Keuringsverslag van een elektrische laagspanning- en zeer lage spanningsinstallatie

NIET CONFORM

Straatnaam: Stenebrugstraat
Huisnummer: 34
Busnummer:
Postcode: 1741
Gemeente: Wambeek
Land: België

Controlebezoek van een oude huishoudelijke elektrische installatie van een wooneenheid bij verkoop op vraag van de verkoper volgens (KB 08/09/2019) - AREI Boek 1- 8.4.2. en 8.2.1. en 4.2.4.3.

Afbeelding schakel- en verdeelbord:

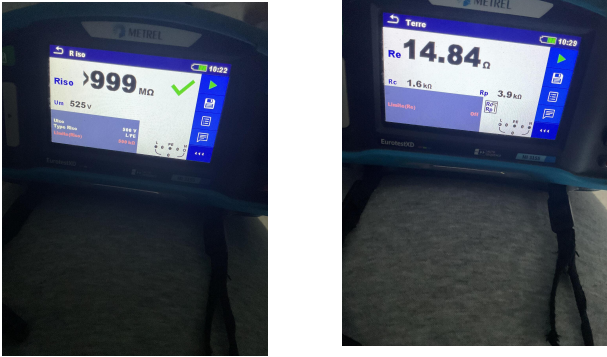
- I4.01 Hoofdequipotentiale verbinding(en) niet verwezenlijkt. (Boek 1 Onderafdeling 5.4.4.1. en 5.1.6.2)
- I5.01 De aanduiding van de stroomkringen en/of apparatuur, aansluitklemmen, enz dient aangebracht of vervolledigd te worden. (Boek 1 Onderafdeling 3.1.3.1. en 3.1.3.3.A. en 5.1.6.1)

- I5.11 Niet gebruikte invoeringen van het verdeelbord zijn niet correct of onvoldoende afgedicht. (Boek 1 Afdeling 5.1.4. en 4.2.2.3.)
- I6.01 De differentieelschakelaar aan het begin van de huishoudelijke installatie is niet verzegelbaar. (Boek 1 Onderafdeling 4.2.4.3.)
